ANEXO 17.14 DOCUMENTO RESUMEN

PROYECTO FOTOVOLTAICO "CINCINATO"

FECHA: 30/11/2020

SEGUIDORES SOLARES PLANTA 2, S.L.

Ilustración 1. Croquis de distribución de los terrenos incluidos en el IGF y el Proyecto Fotovoltaico. Fuente: Servicio de Ordenación y Gestión Forestal.

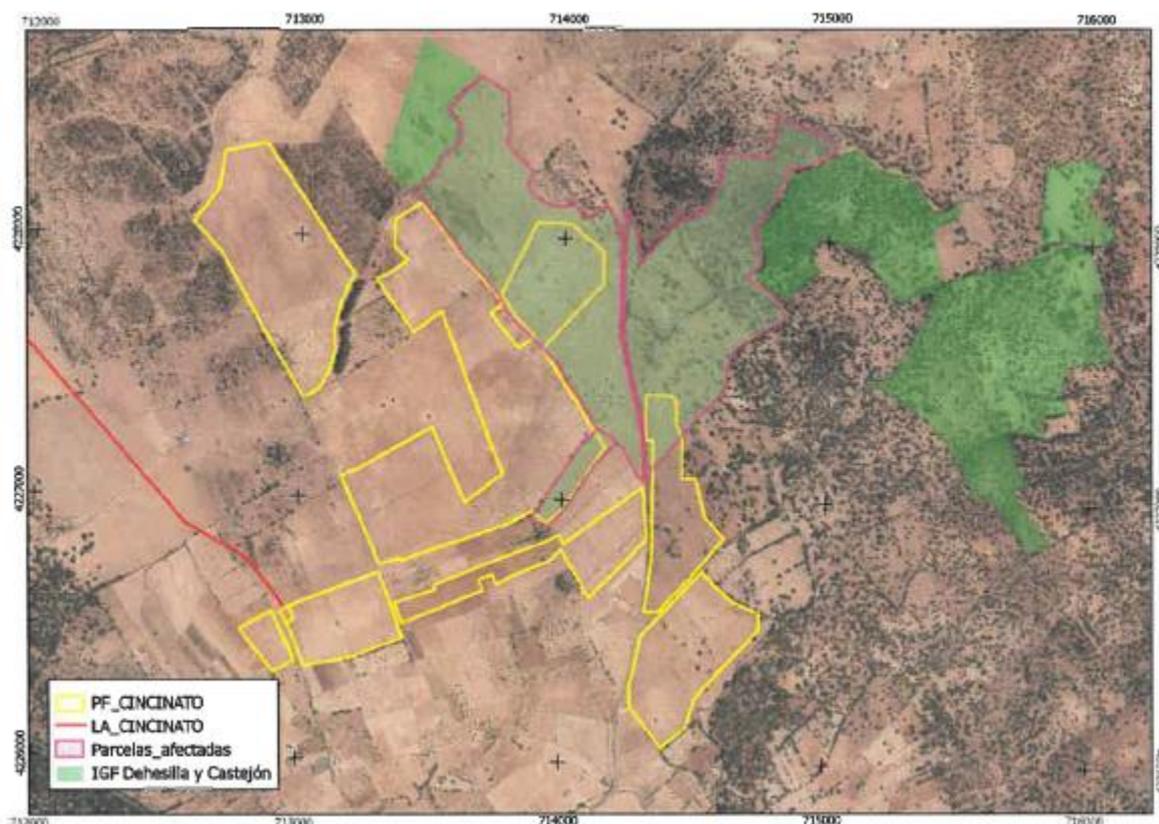
Por otro lado, las parcelas 7 y 32 del polígono 7 y 78 del polígono 6, se encuentran incluidas en un Instrumento de Gestión Forestal (IGF) aprobado por la Administración el 26/08/2019, (Dehesilla y Castejón-1806IGF0019), ocupando parcialmente los cantones 1 y 2 según la división establecida en el mismo. Parte de estos terrenos (Cantón 1) se corresponden con la superficie a regenerar en los próximos 10 años mediante la plantación y protección individual de 460 encinas. Se adjunta croquis, en el que se puede comprobar como la distribución de los paneles y SET afectan a estos terrenos.

La realización de la planta fotovoltaica es incompatible con la planificación aprobada, **de forma que sería necesaria la revisión o renuncia del IGF, de forma previa a la autorización definitiva de la instalación, debiendo iniciar el titular de dicho IGF los trámites oportunos con la Sección de Planificación de Montes Particulares del Servicio de Ordenación y Gestión Forestal.**

1. Con respecto al croquis aportado, se observa que la parcela prevista para la SET (polígono 4 parcela 77), no está incluida en los terrenos del IGF, tal y como afirma el informe.
2. Con respecto al IGF Dehesilla y Castejón-1806IGF0019, se anexa al Estudio de Impacto, en el anexo 17.13, el inicio de revisión del IGF por parte del Titular, en el que excluyen las parcelas ocupadas por el proyecto Cincinato. Asimismo, se hace referencia al IGF, en el apartado 5.1.8. Montes públicos y Planificación Forestal del **Tomo I del Estudio de Impacto Ambiental, página 366.**
3. Se incorpora en el apartado 9.1.4. Medidas sobre la Vegetación, en la medida codificada como **V19. Página 16 del Tomo II** del Estudio de Impacto Ambiental, la siguiente:

Nido de cigüeña común en edificio agrario que se quiere derribar en Pol. 5 Parc. 35.

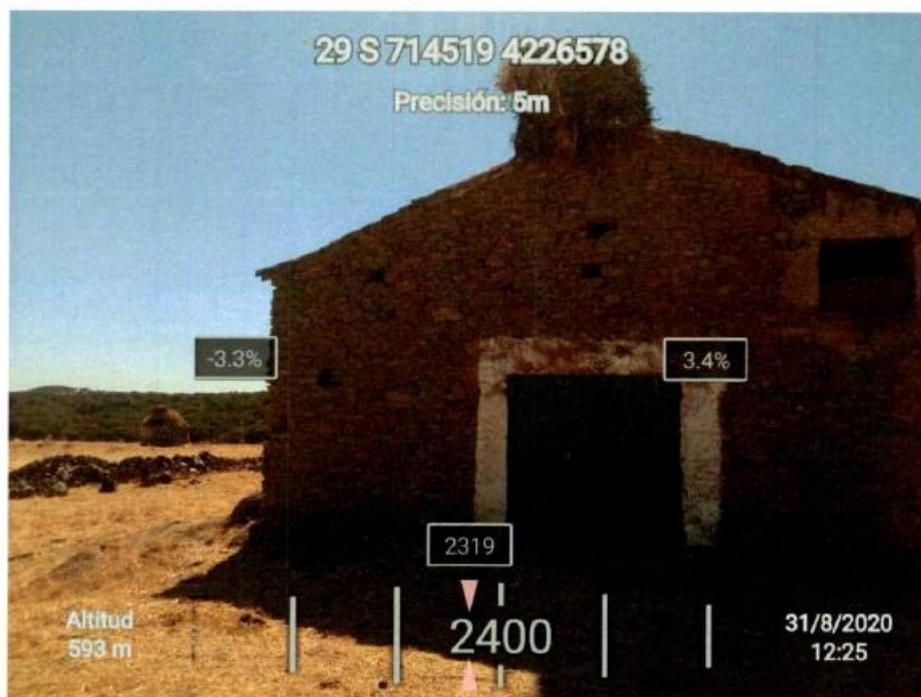
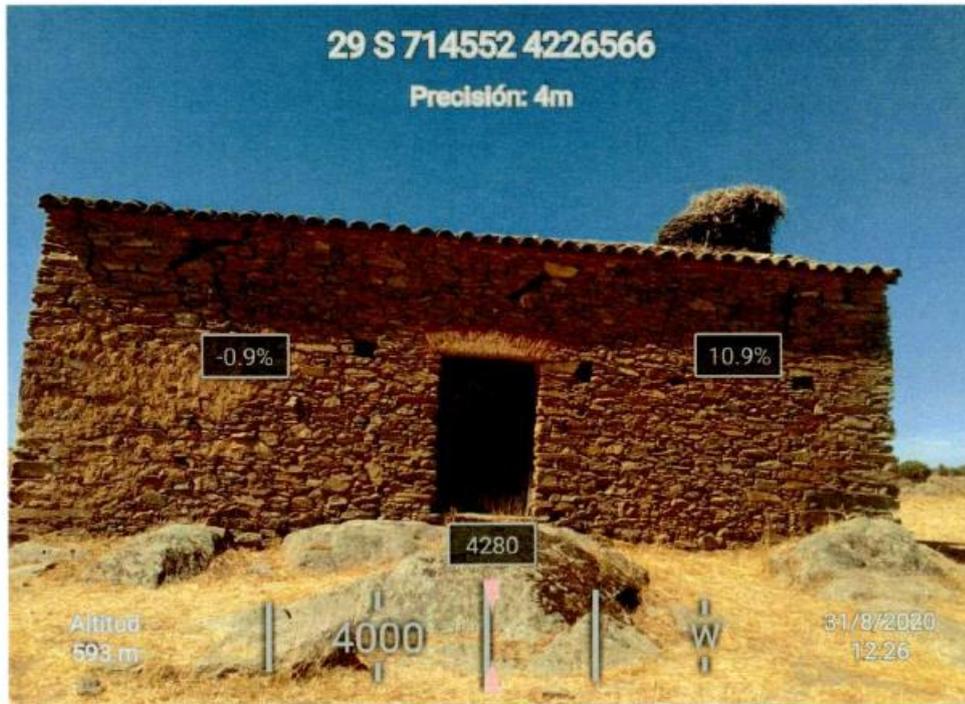
Zorrera dentro de edificio agrario que se quiere derribar en Pol. 5 Parc. 35.

Se describen estos hallazgos, en el apartado 5.1.3.3.4. Inventario faunístico, en la página 294 del Tomo I del EsIA. Este edificio no se encuentra en los protegidos por su interés etnográfico, por lo tanto, se procederá a su demolición. Al objeto de compensar la pérdida de refugio y la eliminación del nido abandonado de cigüeña común, se establecen una serie de medidas compensatorias como cajas nido para murciélagos, posaderos para aves, plataformas nido y refugios para fauna, en el apartado 9.4. Medidas compensatorias en la **página 194 del tomo II del EsIA.**
